**AVIS RELATIF À LA PROTECTION
CONTRE LES EVENTUELS EFFETS NOCIFS ET NUISANCES
PROVOQUÉS PAR LES RAYONNEMENTS NON IONISANTS
GÉNÉRÉS PAR DES ANTENNES ÉMETTRICES STATIONNAIRES**

Commune : MANAGE - Exploitant : ORANGE

Référence exploitant : 362C1_2/30448C1_2/40448C1_2/50448C1_2

Rapport n° 1616 / 2024

Figure 1 : Vue en plan des lieux de séjour et des points de contrôle

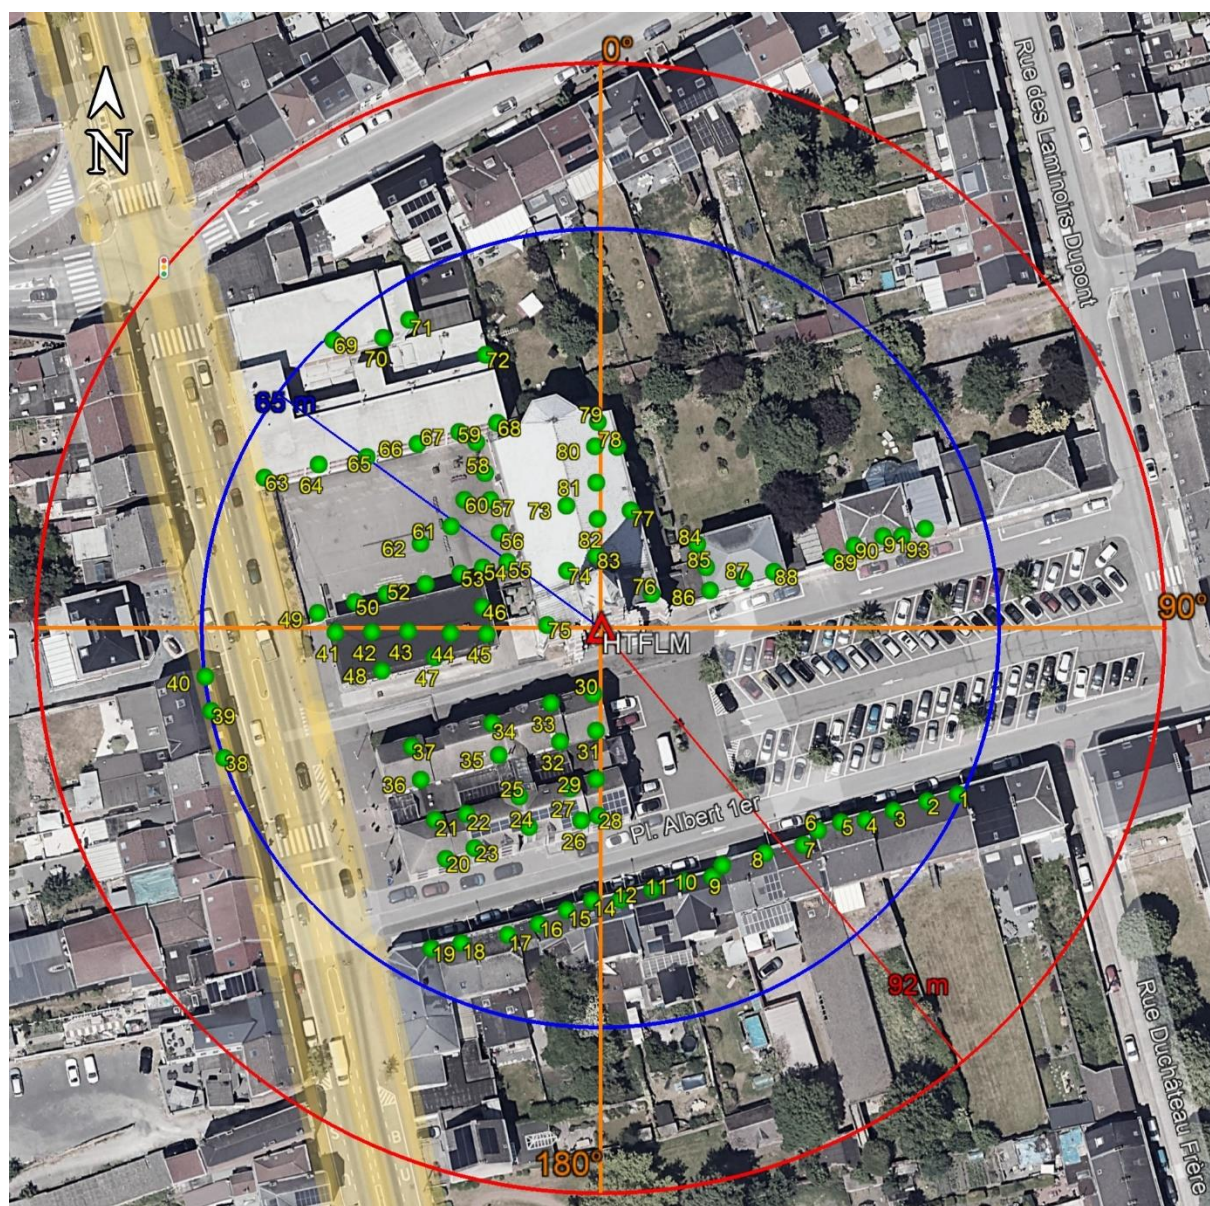
Les fréquences d'émission, la puissance rayonnée par chacune des antennes et leur gain permettent de déterminer le rayon de la zone à analyser. Tout dépassement de la limite par installation est exclu en dehors de cette zone. Le tableau 2 reprend les 35 LS² pour lesquels l'indice d'exposition est le plus élevé. Les différentes colonnes indiquent :

- le numéro du point de contrôle repris sur un des plans de la figure 1;
- le numéro du LS dans lequel se trouve le point de contrôle de la 1^{ère} colonne ;
- l'atténuation d'obstacle prise en compte pour le calcul de l'indice d'exposition dans le LS ;
- le résultat du calcul de l'indice d'exposition.

En ce qui concerne les antennes de l'installation mentionnées dans le tableau 1, la distance maximale à laquelle la limite pourrait être atteinte, à l'extérieur, est égale à 89,5 m. S'il n'y a pas de LS à une distance inférieure, les antennes respectent forcément la limite d'immission.

Dans le cas des LS situés à l'intérieur des bâtiments, une atténuation d'obstacle est prise en compte et il en résulte que la distance maximale à laquelle la limite pourrait être atteinte se réduit à 63,4 m.

Figure 2 : Vue en plan des installations d'antennes dans un rayon de 300 mètres autour de l'installation faisant l'objet de la demande d'avis

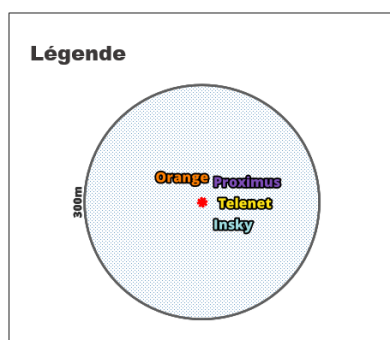
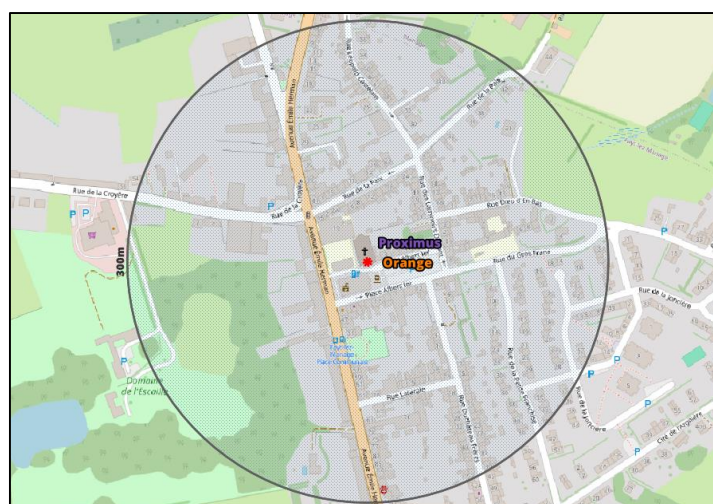
Le plan en projection verticale de la figure 2 indique la localisation des installations d'antennes émettrices stationnaires visées par le décret et situées dans un rayon de 300 mètres autour de l'installation référencée dans le paragraphe 2 et localisée au centre du cercle. Les données de localisation de ces antennes et les avis correspondant sont accessibles via le cadastre en ligne des antennes émettrices stationnaires⁶. Les installations prises en compte dans l'évaluation du respect de la limite cumulative sont les installations d'antennes émettrices déclarées en service par l'exploitant à la date du présent avis, à l'exception de l'installation référencée dans le paragraphe 2 et éventuellement d'autres installations ayant fait l'objet d'une demande d'avis à la même date et qui sont situées à l'intérieur de la zone de 300 mètres de rayon.

- c) dans tous les autres cas, il a été vérifié que la limite cumulative définie à l'article 4, §2 du décret n'est pas dépassée dans les lieux de séjour sur base du nombre d'installations localisées dans la zone d'évaluation de 300 mètres de rayon représentée dans la figure 2, de leur localisation ainsi que des données inscrites dans la figure 1 et au paragraphe 4 du présent avis et dans les avis attestant le respect de la limite par installation ou de la limite abrogée de 3 V/m relatifs aux autres installations reprises dans la figure 2.

Compte tenu des considérations ci-dessus, il apparaît que l'intensité du rayonnement électromagnétique généré, dans les lieux de séjour situés dans un rayon de 300 mètres autour de l'installation référencée dans le paragraphe 2, par l'ensemble des antennes émettrices stationnaires de l'ensemble des exploitants du même site d'antennes émettrices stationnaires respecte la limite fixée à l'article 4, § 2 du décret.
